DODATEK Č. 1

ke Smlouvě o dílo

1. Smluvní strany uzavřely dne 13.9.2019 Smlouvu o dílo ke stavbě č. 44115 Obnova Trojské lávky, jejímž předmětem je výstavba lávky pro pěši a cyklisty, která nahradí původní Trojskou lávku a opětovně propojí Troju s Císařským ostrovem.
2. V průběhu provádění díla došlo ke zjištění nových skutečností, které nebyly známy před zahájením stavby. Zhotovitel Objednateli řádně oznámil tento stav změnovými listy 1,2,3,4,5,7, 8 a 10, resp. oznámeními změny, které jsou přílohou tohoto Dodatku. Zhotovitel v souladu se Smlouvou o dílo a ve spolupráci s Objednatel navrhla nová řešení. Dle názoru Objednatele jsou tyto dodatečné stavební práce, které nebyly předmětem veřejné zakázky a které byly vyvolány jinými skutečnostmi či okolnostmi, nezbytné pro řádné provedení Díla.

- 1) Změnový list č. 1 - Optimalizace pevnostních tříd betonu-změna třídy betonu železobetonových konstrukcí a pilot
 - 2) Změnový list č. 2 - Rozebrání a obnova kamenného opevnění břehu - nutnost provedení prací pro realizaci dočasných štětových stěn poloostrova

OZ 2 - Příloha č.2

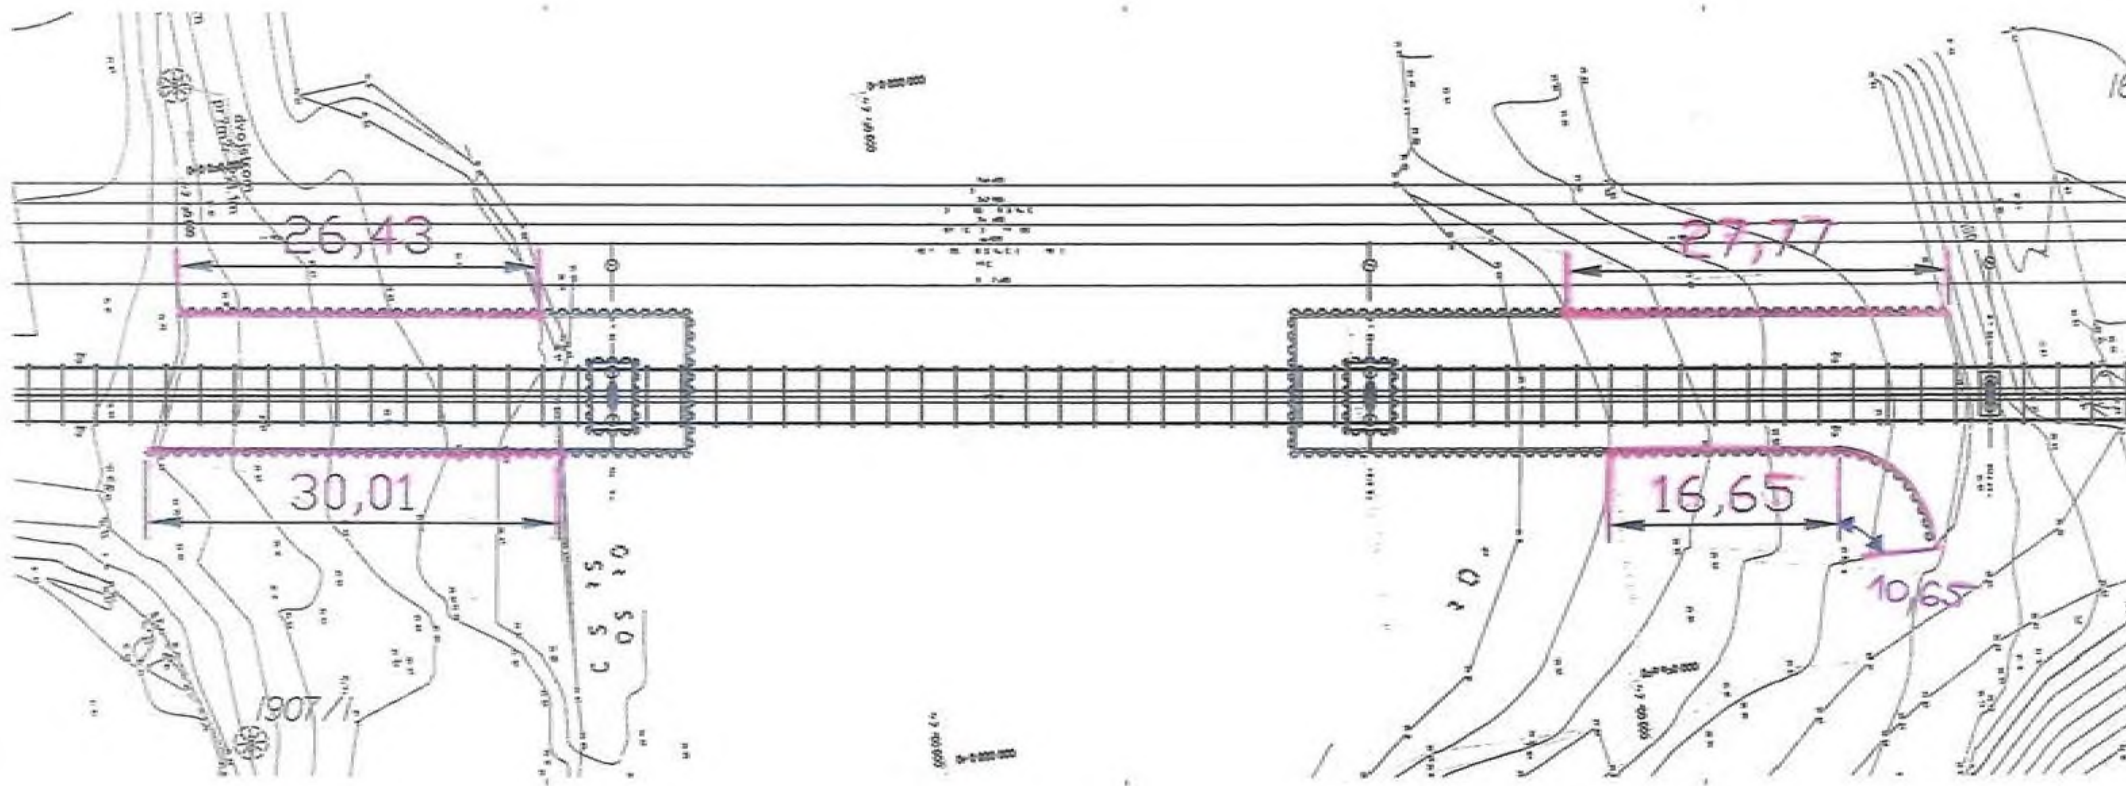
2) Změna oproti stávajícímu stavu: Po provedení pasportu staveniště na obou březích Vltavy, byla v místě projektovaných dočasných štětových stěn zjištěna existence kamenného opevnění břehů. Toto opevnění v celkové délce 111,6 m a šířce 1,5 m je nutné vybourat. Po provedení sondy v části dotčené plochy byla zjištěna mocnost kamenného opevnění v tl. 30 cm a podkladní vrstva štěrkového lože v tl. 15 cm.

Po porovnání tří variant realizace vyšla z ekonomického hlediska nejlépe varianta, která předpokládá, že po rozebrání kamenného opevnění a podkladního lože bude možné cca 75 % z vybouraného kamene deponovat na staveništi a použít zpětně na obnovu. Zbytek cca 25% vybouraného materiálu nevhodného pro zpětné použití bude odvezen na trvalou skládku. Na konci výstavby se kamenné opevnění obnoví z původního kamene. Chybějící část kamene se dokoupí.

Provedení předvrtů pro trvalé štětovnice jímek pilířů P4, P5

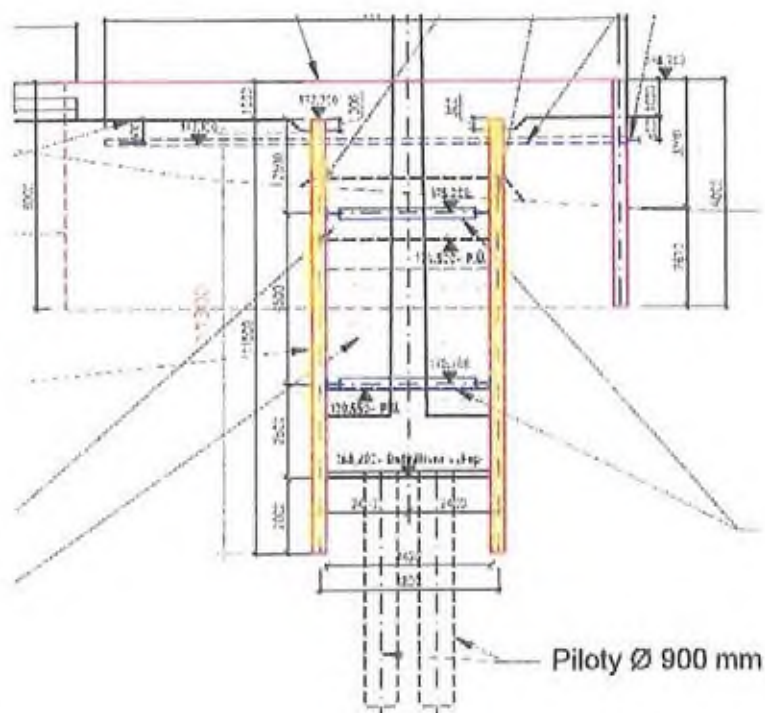
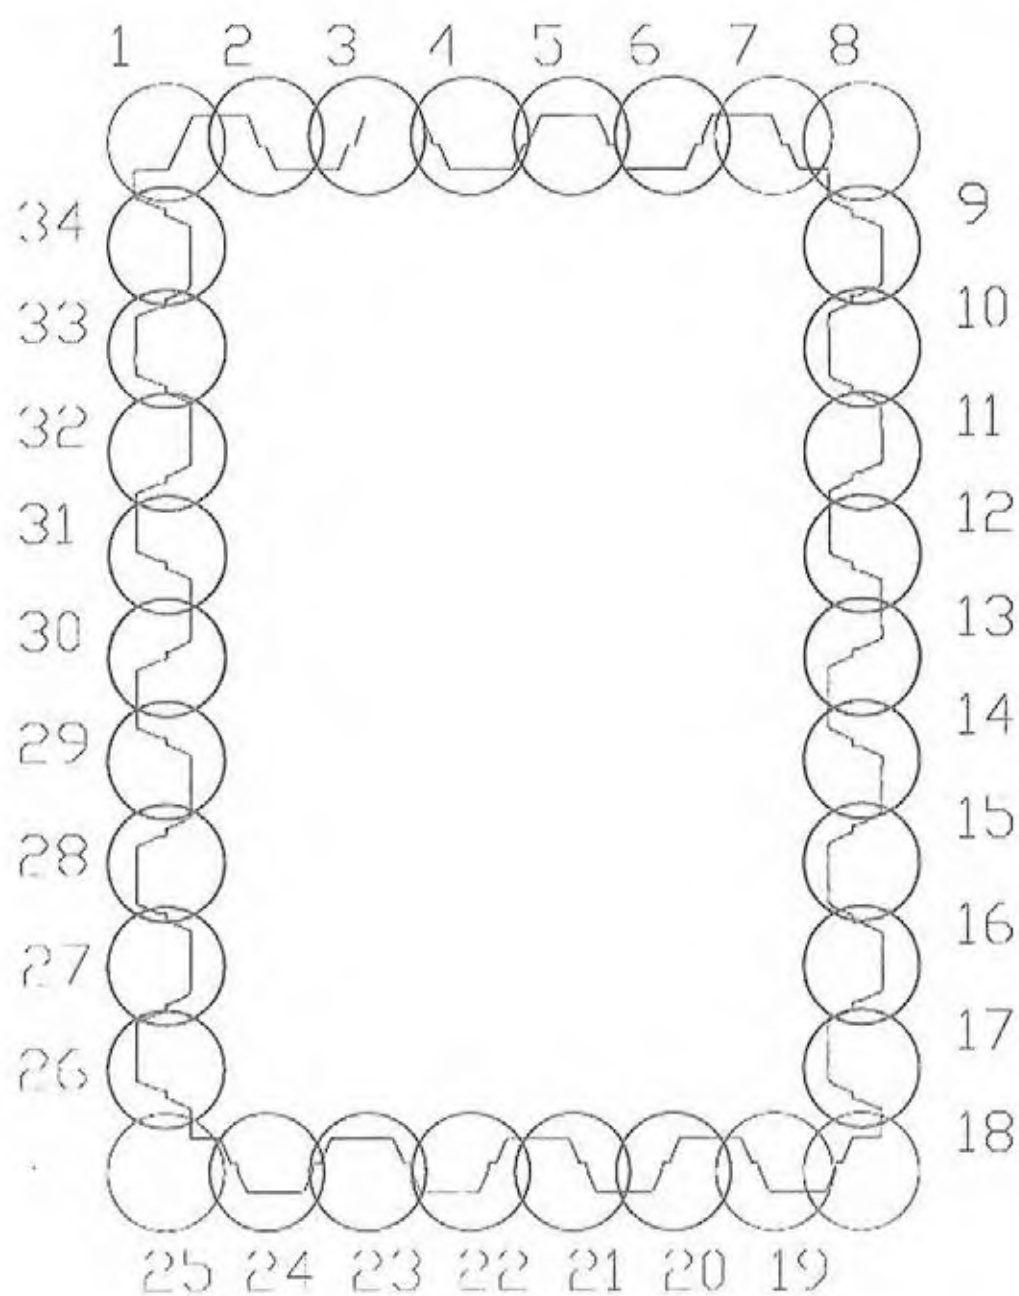
Štětovnice budou beraněny do předvrtů pr. 800 mm á 700 mm, hloubky 11,3m

Celková délka předvrtů v jedné jímce: 34 ks * dl. 11,3 m = 384,2 m

TVAR PILOT

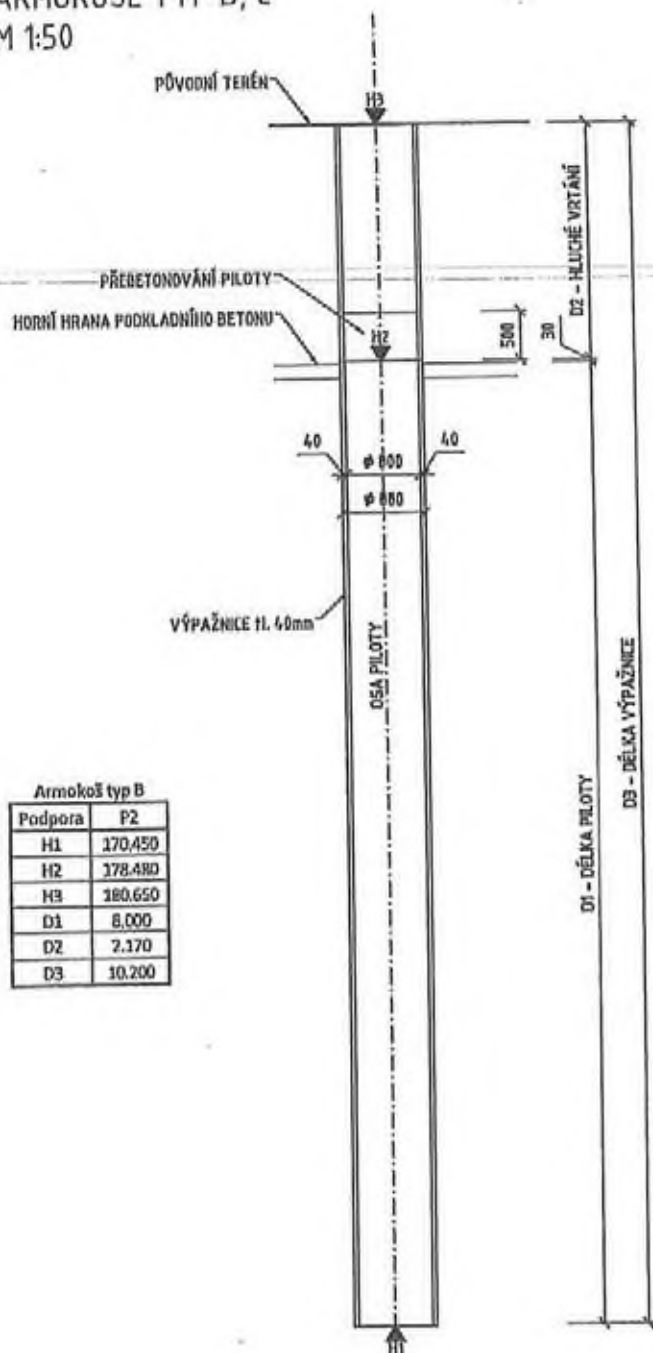
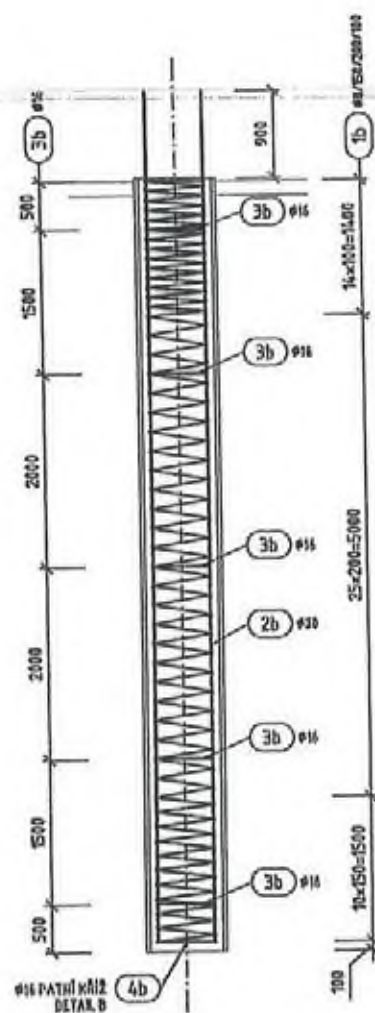
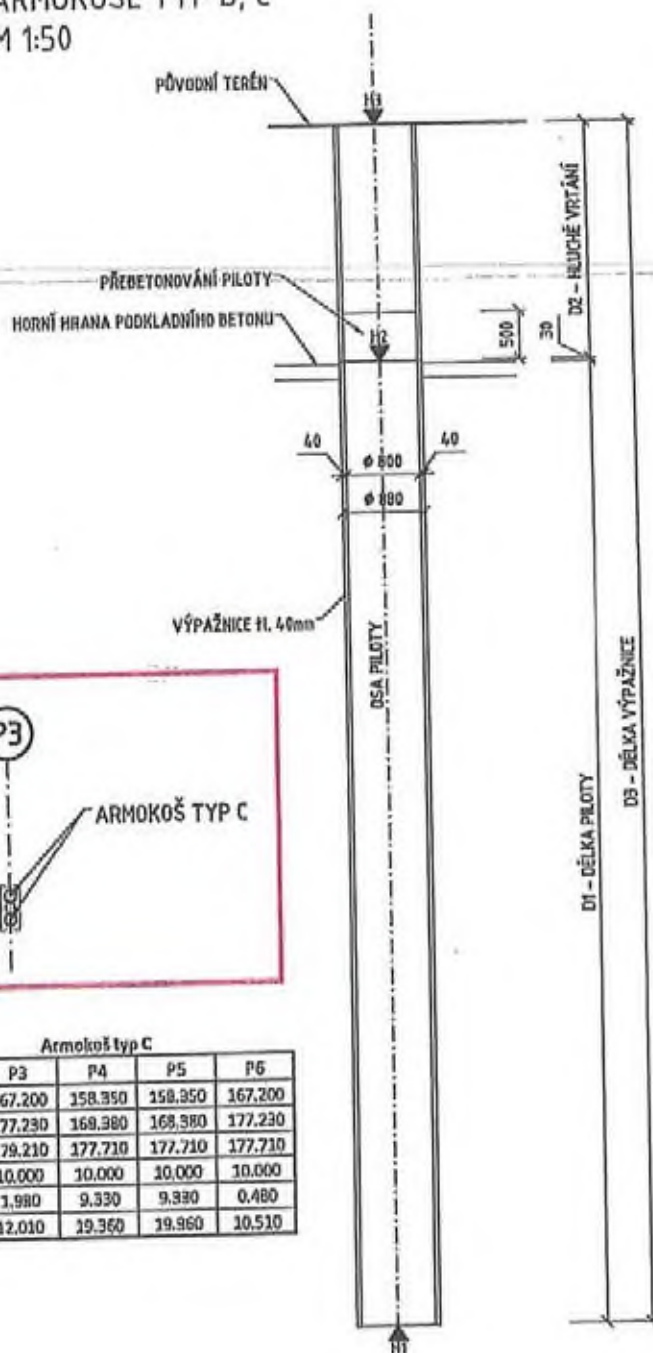
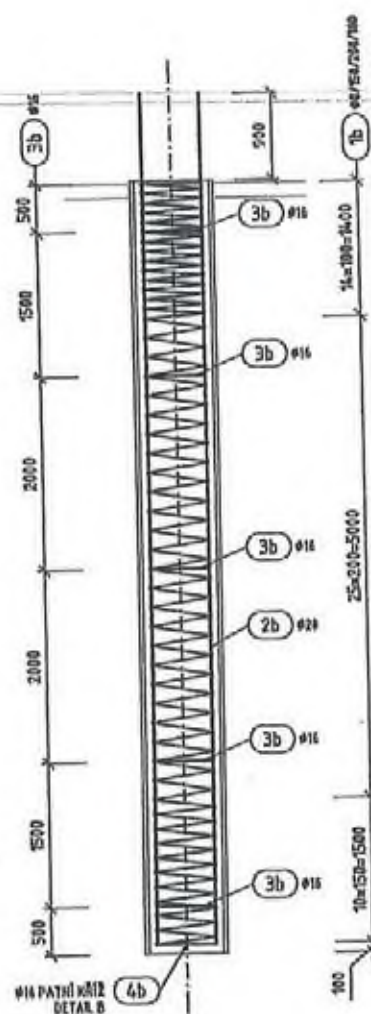
- | | |
